Commune de BEUREY-SUR-SAULX - 55000 -

PROCES-VERBAL DE SYNTHESE DES OBSERVATIONS

**ENQUETE PUBLIQUE
portant sur le projet de révision du Plan Local d'Urbanisme (PLU)
de la commune de BEUREY-SUR-SAULX**

Mémoire en réponse du Procès-Verbal
du Commissaire Enquêteur

Photographie aérienne, plan cadastrale et plan de zonage des parcelles visées.

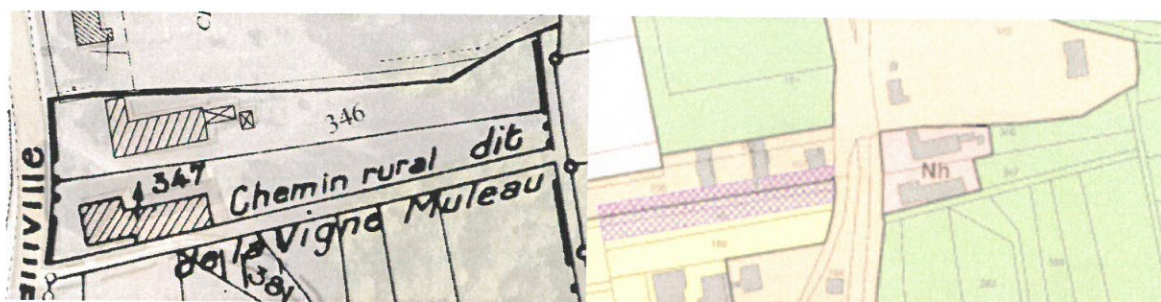
Demande que la limite Est de la parcelle 347 soit alignée avec la limite Est de la parcelle 346. Ceci dans l'éventualité d'une extension de bâtiment.

Les demandes concernant le remaniement des limites parcellaires sortent du cadre de l'élaboration du PLU.

Les parcelles étant situées à l'extérieur de l'enveloppe urbaine de la commune, aucune construction neuve ne pourra être autorisée par respect des objectifs du SCOT du pays Barrois. Ainsi, le secteur Nh délimite un encadrement strict du bâti existant.

Aussi, ces parcelles se trouvent en entrée de village et ne peuvent être ouvertes à l'urbanisation par soucis de préservation du cadre paysager
